Por este medio, me dirijo a usted con el objetivo de hacer entrega de la respuesta a la nota **DEIA-DEEIA-AC- 0099-1506-2021**, correspondiente a la primera información aclaratoria del Estudio de Impacto Ambiental Categoría II, denominado "**RANCHO K**", promovido por RANCHO K, S.A.

AMPLIACIÓN DE INFORMACIÓN N°1

ESTUDIO DE IMPACTO AMBIENTAL CATEGORÍA II

RANCHO K
PROMOTOR: RANCHO K, S.A.

Figura N°4 La línea de puntos marca la zona de protección y los colores indican zona de construcción o zona de no intervención

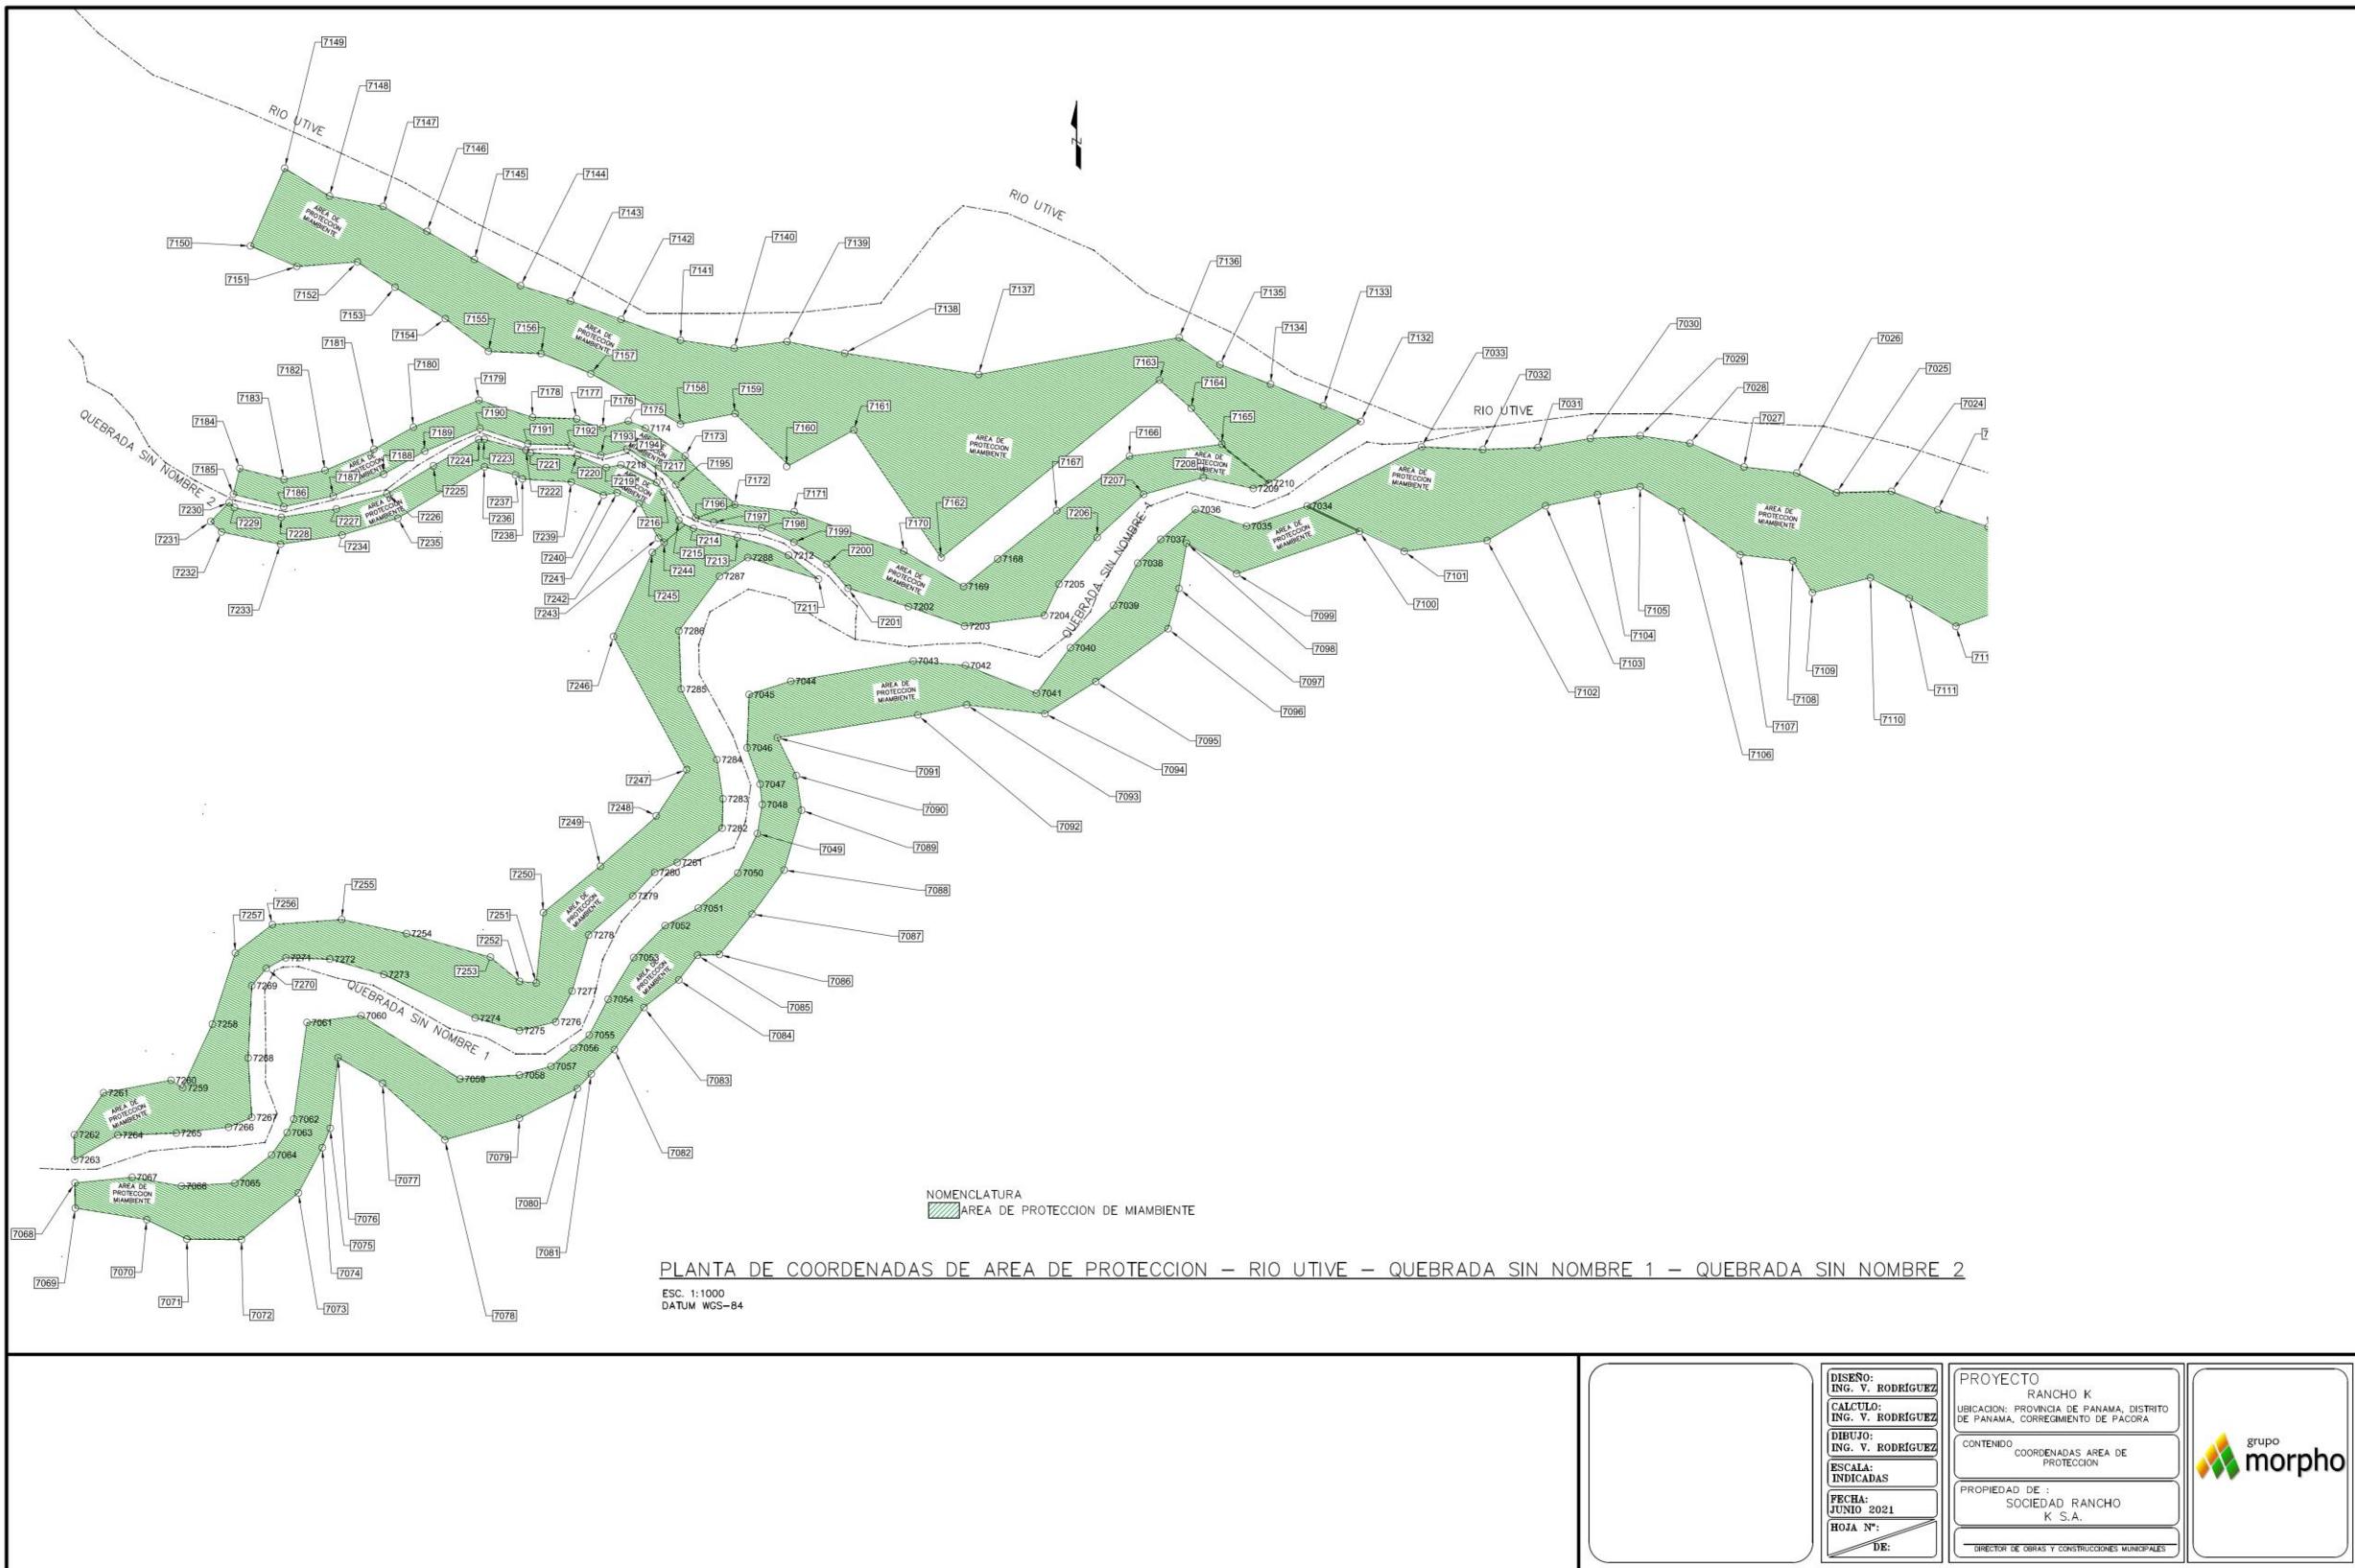
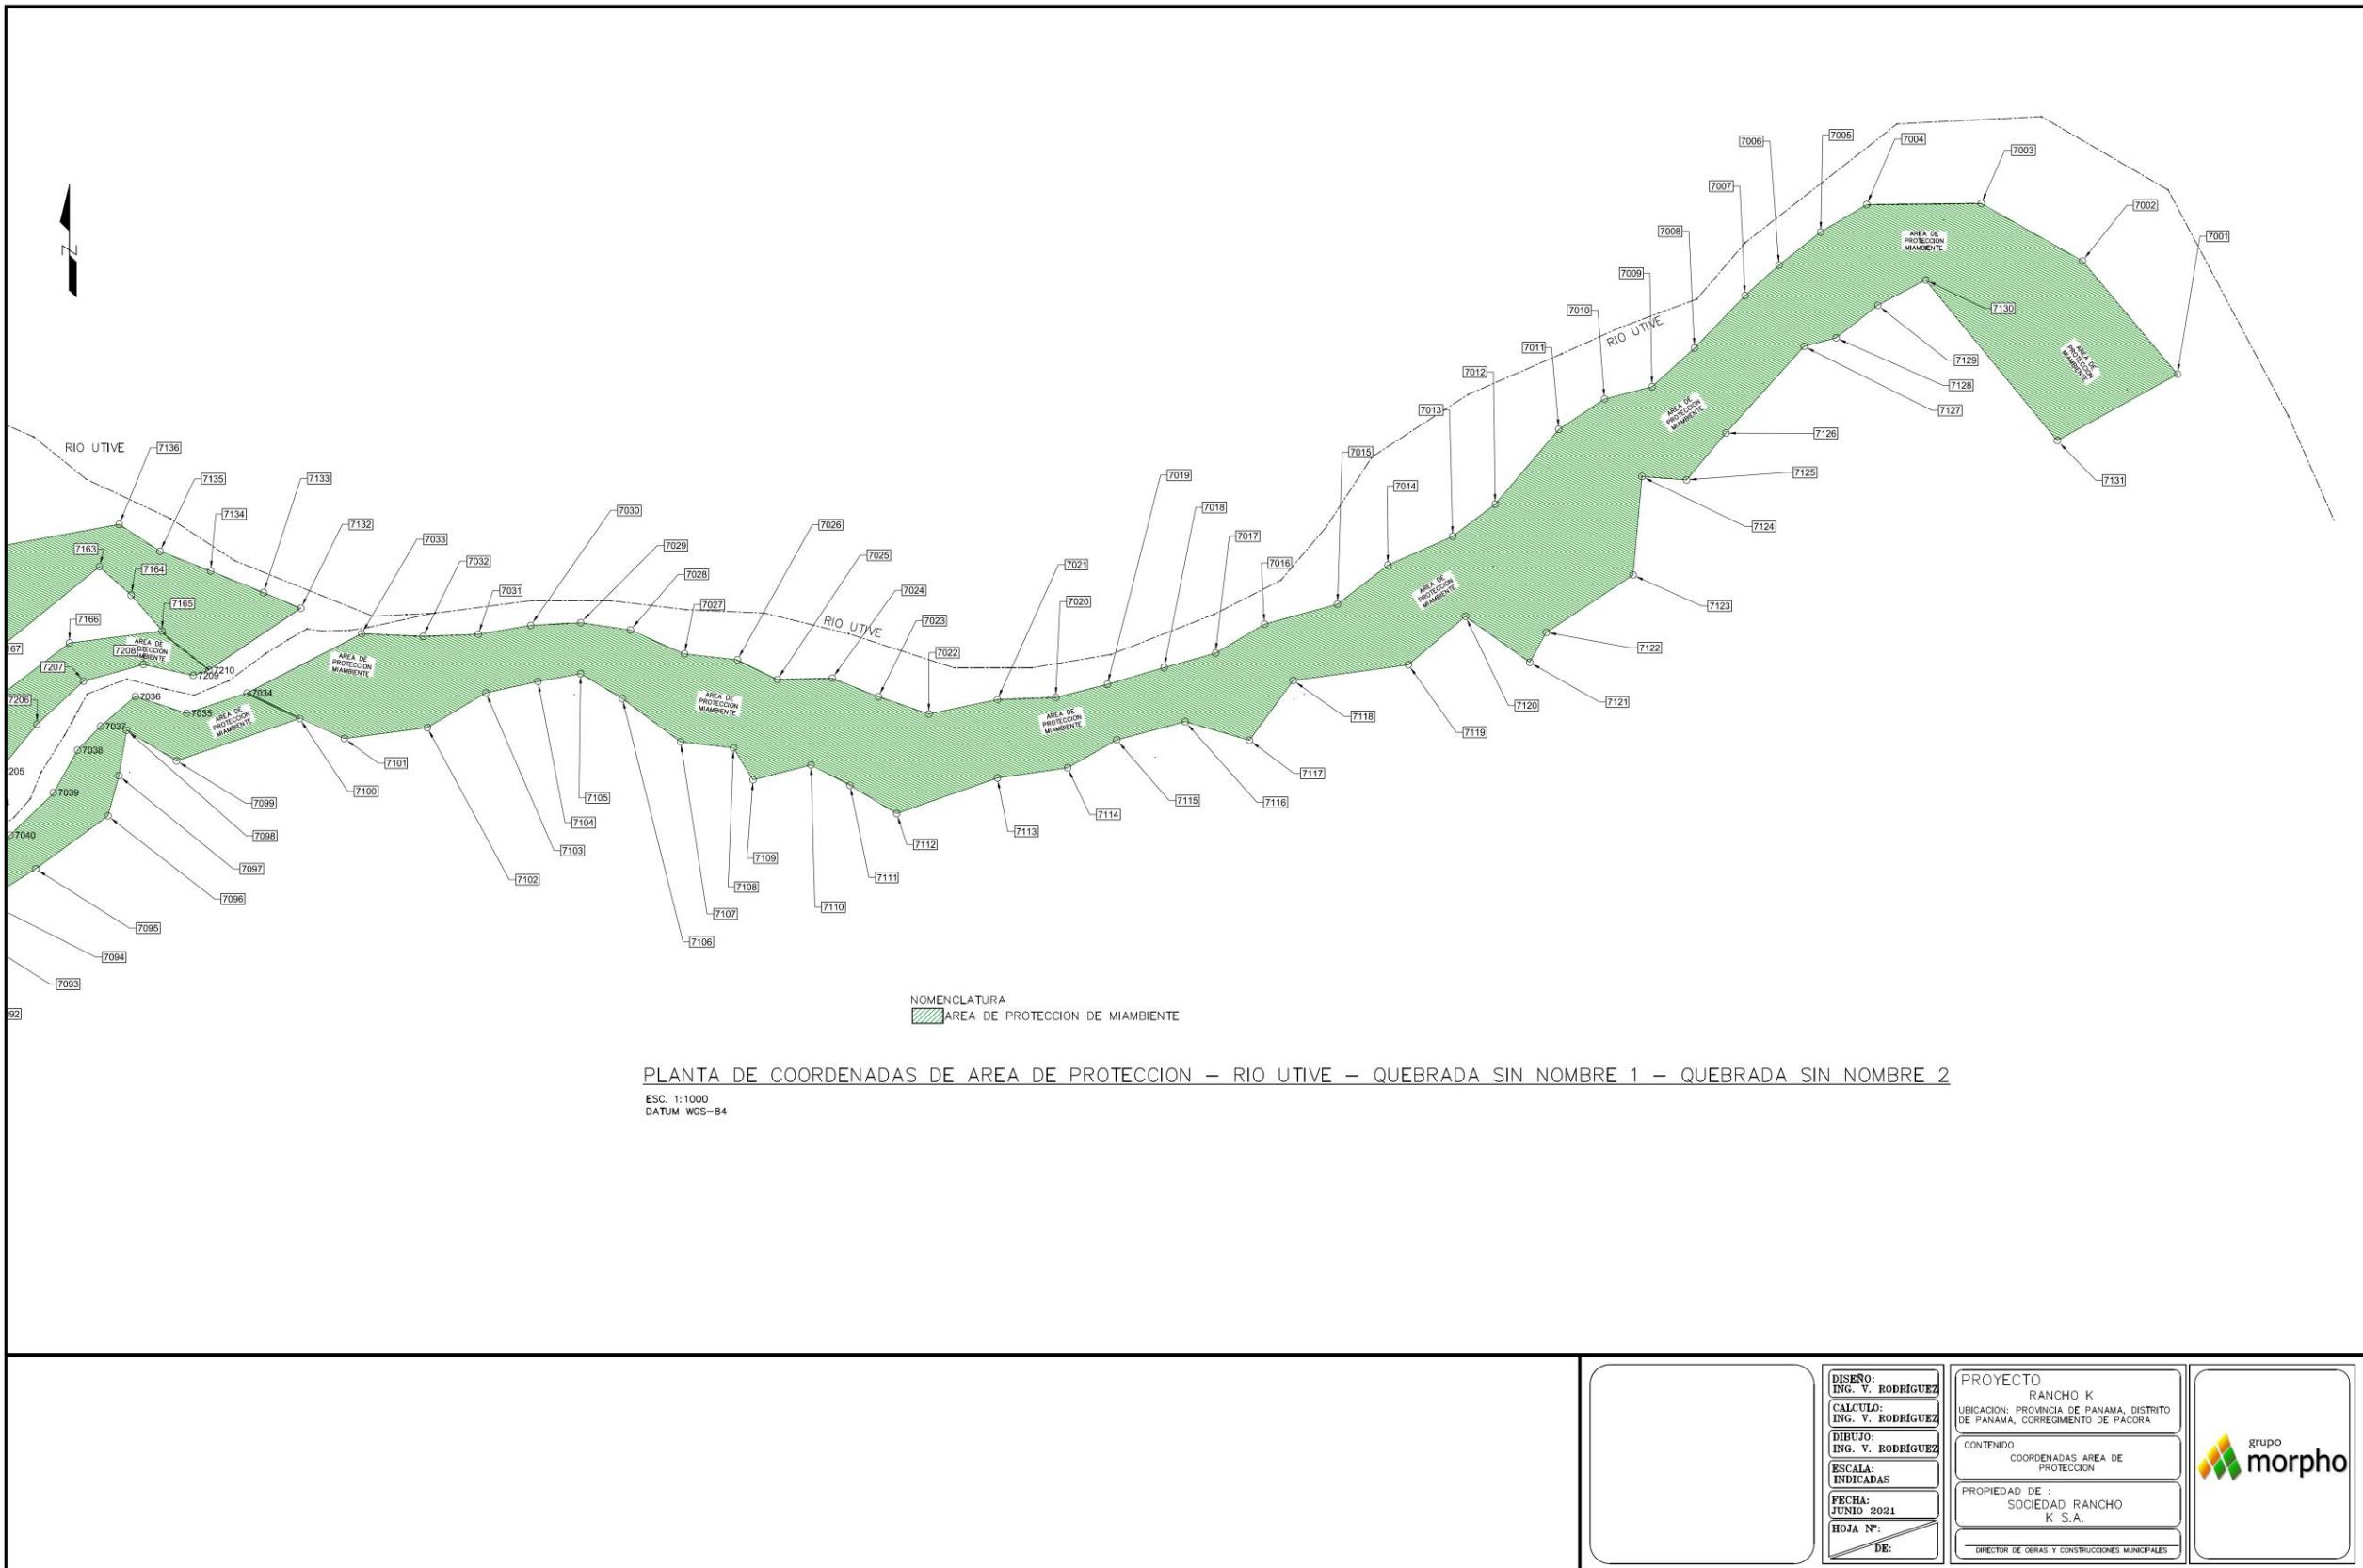
pertinentes”. Sin embargo, en la página 222 del EsIA (anexos A), se aporta plano arquitectónico del proyecto, en el cual se observa que los estacionamientos vehiculares y otras infraestructuras del proyecto, se ubican dentro de la servidumbre hídrica. Por lo que se solicita:

- a. **Aclarar si el proyecto a desarrollar contempla la construcción de alguna obra sobre el cauce de las fuentes hídricas señaladas, río Utivé, río Cabobre, quebrada sin nombre 1 y 2.**
- b. **Presentar coordenadas UTM con DATUM de la superficie de protección del Río Utivé, río Cabobré y quebrada sin nombre 1 y 2, según lo establecido en la Ley 1 de 3 de febrero de 1994 (Ley Forestal) e indicar sus superficies.**
- c. **Aportar plano arquitectónico del proyecto donde se indique el ancho y longitud del cauce del Río Utivé, río Cabobré y quebrada sin nombre 1 y 2, con relación al polígono del proyecto, donde se muestre el área de protección de acuerdo a lo establecido en la Ley 1 de 3 de febrero de 1994 (Ley Forestal).**

- a. El proyecto a desarrollar no contempla la construcción de alguna obra sobre el cauce de las fuentes hídricas señaladas, río Utivé, río Cabobre, quebrada sin nombre 1 y 2. Sobre la quebrada sin nombre 1 se realizará un vado peatonal para pasar hacia la única cancha en la parte posterior del proyecto. Ver detalles del vado en la respuesta a la pregunta 7.

En la sección donde se desea construir los estacionamientos, hay una parte que se marca como área de protección porque el río hace un pequeño islote. Esas zonas, que fueron evaluadas en el inventario forestal pie a pie y la descripción de vegetación, no contienen árboles actualmente. Solo la zona llegando al puente, mantiene aún 7 árboles. Sin embargo, más de lo que se considera zonas de protección de los ríos se encuentran protegidas en la zona declarada de no intervención por el proyecto. Por lo que se solicita intercambiar una zona por la otra.

La superficie total de la Zona de Protección de los cuerpos de agua dentro del polígono total del proyecto es de 65,683.562m² y el polígono de no intervención es de 90,662.68 metros cuadrados, u 9.0 Ha.

b. y c. Se adjuntan las coordenadas en Excel y se presenta dos planos con la zona de protección, el alineamiento de los cuerpos de agua y su ancho.
